문화재수리표준시방서의 온돌공사 개정 제안에 관한 연구

Proposing the Revision of Ondol Construction in the Standard Specification for Heritage Repair

Abstract

그림 3. 부채고래와 맞선고래의 비교

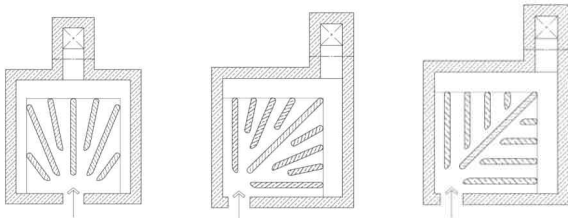
‘부채고래’와 ‘맞선고래’를 구분해 줄 필요가 있다. 현행 표준시방서에서는 아래의 <그림 3>과 같이 ‘선자고래(부채고래)’를 세 가지 유형으로 제시하고 있다.

위의 <그림 1>에서 확인하게 드러나듯이, 현행 표준시방서에서 제시되고 있는 선자고래1과 선자고래2·3은 그 구조에 있어서 차이가 크다. 선자고래1은 불이 들어오는 ‘불목’을 중심으로 부채살 모양으로 고래가 퍼져 있다. 하지만, 선자고래2·3의 경우에는 불이 들어오는 방향과 고래의 방향이 대선식의 구조로 되어 있다. 또한, 아래의 <그림 4>, <그림 5>에서와 같이 온돌 연구자들의 용례에서도 선자고래의 2·3유형은 명칭을 ‘대선식(對線式)’ 또는 ‘대각선’으로 구분하여 표기하고 있음을 알 수 있다.¹⁰⁾ 그러므로 선자고래2·3의 명칭을

‘대선식’ 또는 ‘대각선’의 의미를 담은 명칭을 표기하여 구분할 필요가 있다. 하지만 앞서 제안한 ‘부채고래’와 같이 용어에 관한 우리말 표기의 사용을 위해 ‘맞선고래’라는 용어로 수정할 것을 제안한다.

(개정제안) 부채고래, 맞선고래1, 맞선고래2

(현행) 그림 6. 온돌의 구조(함실아궁이-민가)³³⁾

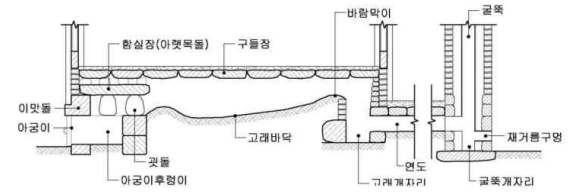
현행 시방서에서는 함실아궁이의 입면도 민가 <그림 6>과 궁궐 <그림 8>에서처럼, 아궁이 위의 첫 번째 돌이 모두 ‘이맛돌’을 표시되어 있다. 본 연구에서는 여기서의 ‘이맛돌’의 명칭을 <그림 7>과 <그림 9>와 같이 ‘불목돌’로 수정할 것을 제안한다. ‘불목돌’은 글자 그대로 불목 위에 있는 돌을 가리키는 용어이다. 그래서 현재 불목 즉, 아궁이 바로 위에 있는 돌을 가리키는 용어는 ‘이맛돌’이 아닌 ‘불목돌’로 지칭하는 것이 합당하다. 또한, 아래의 <그림 10>에서 보이는 것처럼, 부뚜막아궁이의 경우 불목구멍 위의 돌을 ‘불목돌’로 표기하고 있다.

(개정제안) 그림 7. 온돌의 구조(함실아궁이-민가)

(현행) 그림 8. 온돌의 구조(함실아궁이-궁궐)³⁴⁾

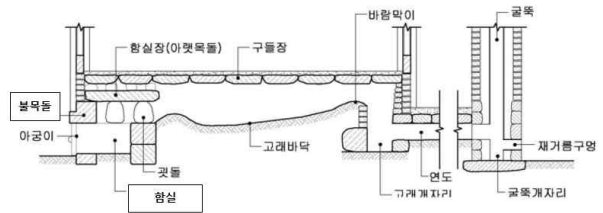
그러므로 함실아궁이의 구조에서도 같은 위치에 있는 돌을 ‘불목돌’로 통일시켜 표기할 필요가 있다. 건축학적 구조의 관점에서 볼 때 벽체를 기준으로 시르담을 쌓아 올리기 때문에 현행 시방서에 표기된 부뚜막아궁이의 ‘불목돌’의 위치는 함실아궁이의 ‘이맛돌’과 같은 위치에 있는 돌이다. 그러므로 현행 표준시방서를 보고 시공할 때 같은 위치에 있는 돌을 각기 다른 명칭으로 사용할 경우에 공사 현장에서 혼란이 일어날 가능성이 높다. 또한 함실아궁이의 구조에서 부뚜막아궁이를 추가 증축할 경우에 현행 기준으로 ‘이맛돌’이 두개가 되는 상황이 발생한다.

이처럼 공사 현장에서의 혼란을 없애기 위해서도 함실아궁이의 ‘이맛돌’을 ‘불목돌’로 변경해야 한다. 그리고 ‘이맛돌’은 부뚜막아궁이의 구조에서만 사용하는 것이 합당하다. 글자 그대로 맨 앞에 이마처럼 툭 튀어나온 돌이라는 점에서 부뚜막아궁이의 구조에서 더욱 적합한 용어이다.

(개정제안) 그림 9. 온돌의 구조(함실아궁이-궁궐)

(현행) 그림 11. 온돌의 구조(함실아궁이-궁궐)³⁶⁾

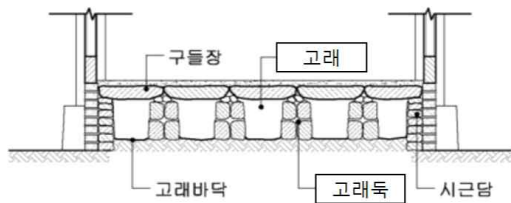
고래독이란 구들장을 올려놓기 위해 진흙, 돌, 와편, 전벽돌, 흙벽돌 등의 재료를 사용하여 만든 두둑을 가리키고, 고래란 이러한 고래독과 고래독 사이의 공간으로 화기와 연기가 지나가는 곳을 지칭한다. 그런데 현행 시방서에는 위의 <그림 11>에서처럼 고래와 고래독이 가리키는 지점이 반대로 표시되어 있다. 그러므로 <그림 12>와 같이 고래와 고래독의 위치 표시를 수정할 것을 제안한다.

(개정제안) 그림 12. 온돌의 구조(함실아궁이-궁궐)
